**AVIS RELATIF À LA PROTECTION
CONTRE LES EVENTUELS EFFETS NOCIFS ET NUISANCES
PROVOQUÉS PAR LES RAYONNEMENTS NON IONISANTS
GÉNÉRÉS PAR DES ANTENNES ÉMETTRICES STATIONNAIRES**

Commune : SAINT-LEGER (LUX.) - Exploitant : PROXIMUS

Référence exploitant : 63STL_01

Rapport n° 1742 / 2025

Figure 1 : Vue en plan des lieux de séjour et des points de contrôle

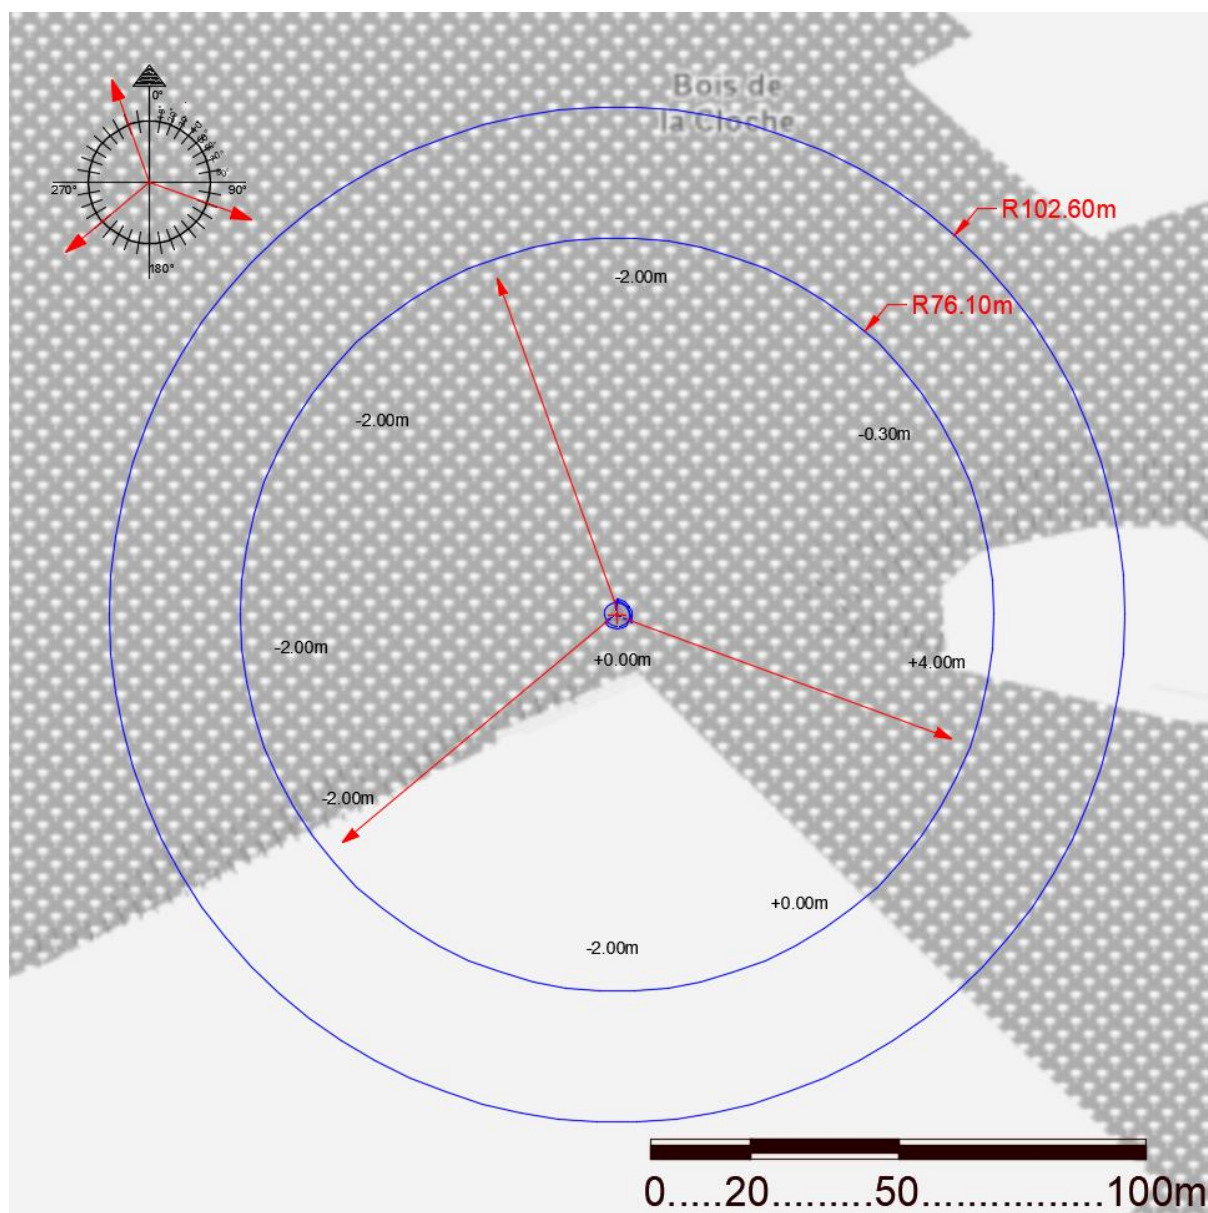
En ce qui concerne les antennes de l'installation mentionnées dans le tableau 1, la distance maximale à laquelle la limite pourrait être atteinte, à l'extérieur, est égale à 88,3 m. S'il n'y a pas de LS à une distance inférieure, les antennes respectent forcément la limite d'immission.

Dans le cas des LS situés à l'intérieur des bâtiments, une atténuation d'obstacle est prise en compte et il en résulte que la distance maximale à laquelle la limite pourrait être atteinte se réduit à 63,1 m.

Les résultats de l'évaluation décrite au paragraphe 4 indiquent que les antennes émettrices stationnaires de l'installation faisant l'objet du présent avis ne produisent pas, dans un lieu de séjour, un rayonnement électromagnétique maximum supérieur aux limites fixées à l'article 4 du décret.

Figure 2 : Vue en plan des installations d'antennes dans un rayon de 300 mètres autour de l'installation faisant l'objet de la demande d'avis

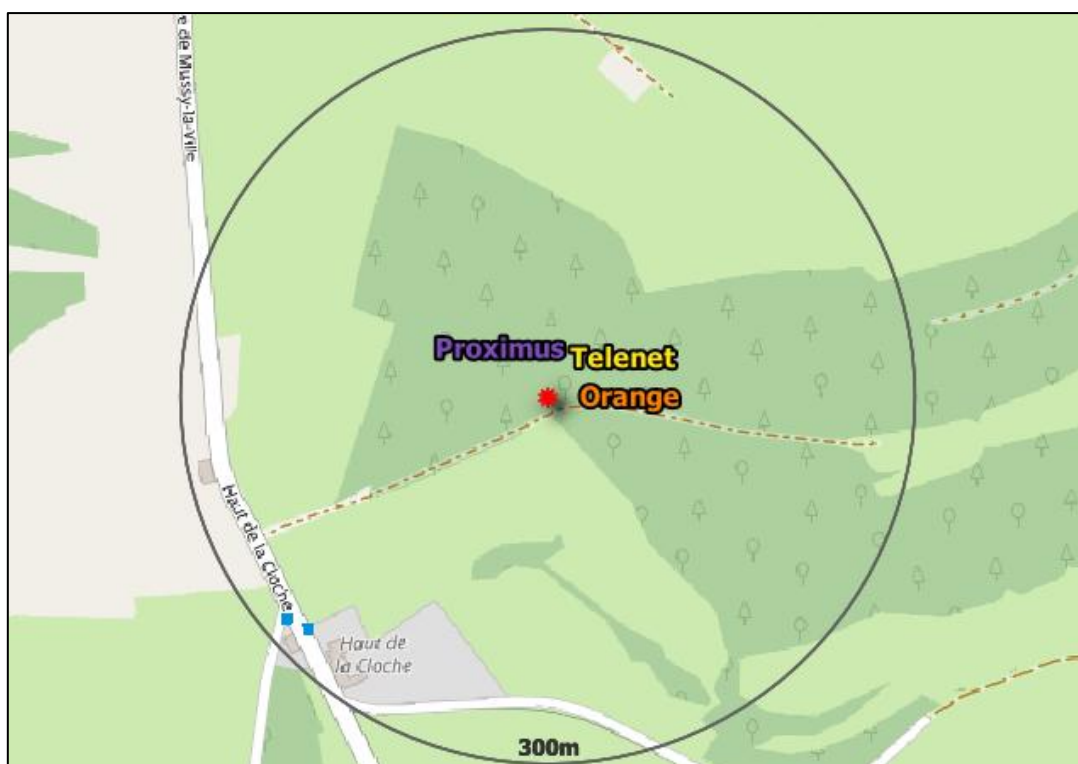
Le plan en projection verticale de la figure 2 indique la localisation des installations d'antennes émettrices stationnaires visées par le décret et situées dans un rayon de 300 mètres autour de l'installation référencée dans le paragraphe 2 et localisée au centre du cercle. Les données de localisation de ces antennes et les avis correspondant sont accessibles via le cadastre en ligne des antennes émettrices stationnaires⁸. Les installations prises en compte dans l'évaluation du respect de la limite cumulative sont les installations d'antennes émettrices déclarées en service par l'exploitant à la date du présent avis, à l'exception de l'installation référencée dans le paragraphe 2 et éventuellement d'autres installations ayant fait l'objet d'une demande d'avis à la même date et qui sont situées à l'intérieur de la zone de 300 mètres de rayon.

- a) il y a au plus 4 installations d'antennes émettrices stationnaires présentes dans la zone d'évaluation de 300 mètres de rayon représentée dans la figure 2, y inclus l'installation référencée dans le paragraphe 2 : la limite cumulative définie à l'article 4, §2 du décret est nécessairement respectée dans les lieux de séjour à l'intérieur de la zone d'évaluation de 300 mètres de rayon ;

- b) il y a exactement 5 installations d'antennes émettrices stationnaires présentes dans la zone d'évaluation de 300 mètres de rayon représentée dans la figure 2, y inclus l'installation référencée dans le paragraphe 2 et il existe, pour 3 ou 4 de ces installations, un avis attestant le respect de la limite abrogée de 3 V/m : la limite cumulative définie à l'article 4, §2 du décret est nécessairement respectée dans les lieux de séjour à l'intérieur de la zone d'évaluation de 300 mètres de rayon ;

- c) dans tous les autres cas, il a été vérifié que la limite cumulative définie à l'article 4, §2 du décret n'est pas dépassée dans les lieux de séjour sur base du nombre d'installations localisées dans la zone d'évaluation de 300 mètres de rayon représentée dans la figure 2, de leur localisation ainsi que des données inscrites dans la figure 1 et au paragraphe 4 du présent avis et dans les avis attestant le respect de la limite par installation ou de la limite abrogée de 3 V/m relatifs aux autres installations reprises dans la figure 2.

Compte tenu des considérations ci-dessus, il apparaît que l'intensité du rayonnement électromagnétique généré, dans les lieux de séjour situés dans un rayon de 300 mètres autour de l'installation référencée dans le paragraphe 2, par l'ensemble des antennes émettrices stationnaires de l'ensemble des exploitants du même site d'antennes émettrices stationnaires respecte la limite fixée à l'article 4, § 2 du décret.
